Monsieur le commissaire enquêteur

A - Un parc éolien à Champguyon ?

D - Le Dossier du Parc des Griottes, étude de dangers

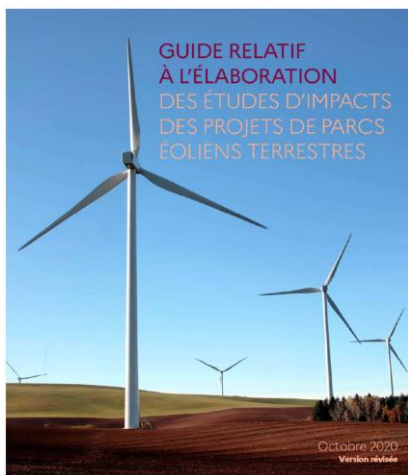
Or il est très vrai que l'arrivée entre Courgivaux et Esternay est marquée par la barrière d'éoliennes d'Escardes-Bouchy St Genest puis celles des Essarts le Vicomte-La Forestière. D'après la carte fournie par INTERVENT pour situer les photomontages du Château d'Esternay, je pense que celles de Champguyon seront aussi visibles depuis la N4. Pourquoi ne pas l'indiquer dans l'étude paysagère.

Or Champguyon est à moins de 10 km d'Esternay.

Ma requête n'est donc pas ridicule.

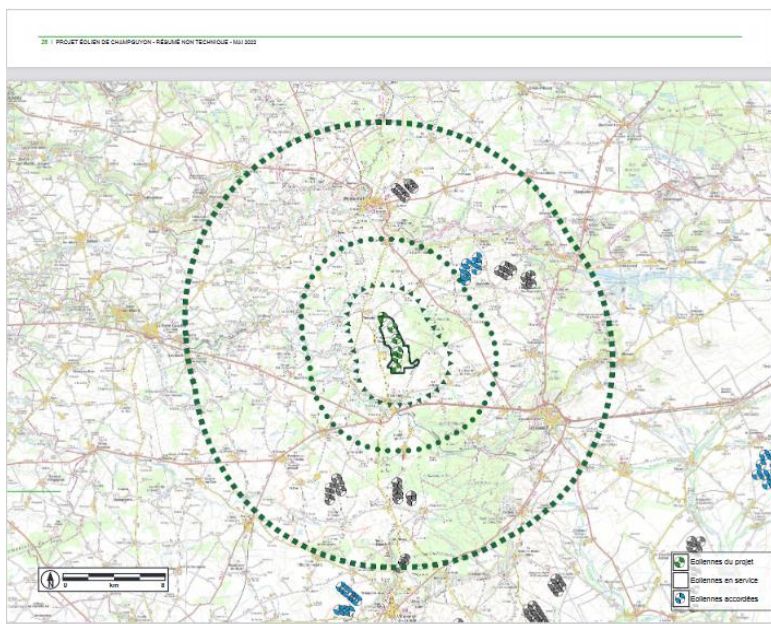
- **Projet d'exploitation du parc éolien des Rieux à Vauchamps et Boissy le Repos (51) 4 éoliennes**
Dossier étudié à la demande de la SARL Parc éolien des Rieux [2022APGE40](#) (25/03/2022)
